Změnový list / předložení vzorků k odsouhlasení

Projekt: **Modernizace a revitalizace venkovního areálu KBOP - II. Etapa**

Název ZL: **Sanace severního zábradlí**

Číslo ZL: **014**

Fotodokumentace

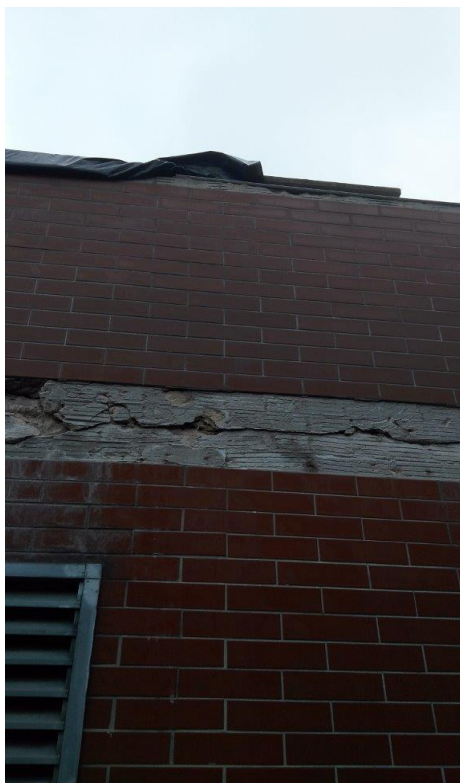
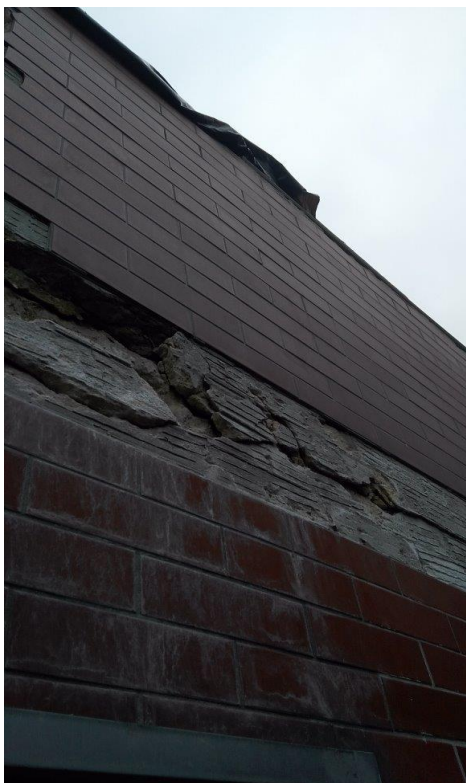
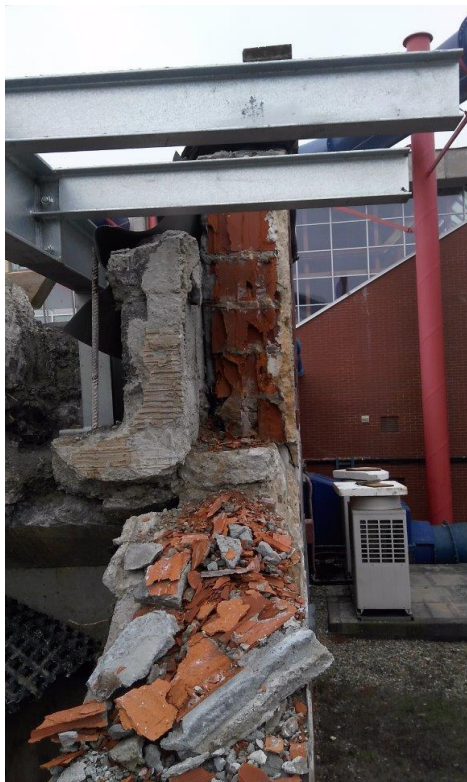
1. Tímto změnovým listem je řešena sanace severního zábradlí, o které bylo rozhodnuto v průběhu výstavby až po provedení H.I. Severní atiková zeď tvořící severní zábradlí terasy kolem bazénů, byla staticky narušená od původního protékajícího odvodňovacího kanálku, ze kterého se voda dostávala do paty této atikové zdi.
2. Pro zajištění stěny bude provedeno 7 ks železobetonových betonových piliřků, které zpevní atikovou zeď. Při této příležitosti bylo upraveno i kotvení nerez zábradlí
3. Bude nutné rozkrýt již provedenou H.I. stěny, vybourat kapsy pro ŽB piliřky, po provedení ŽB piliřků vč přesného osazení kotevních ploten pro nerez zábradlí a opět zapravit H.I.
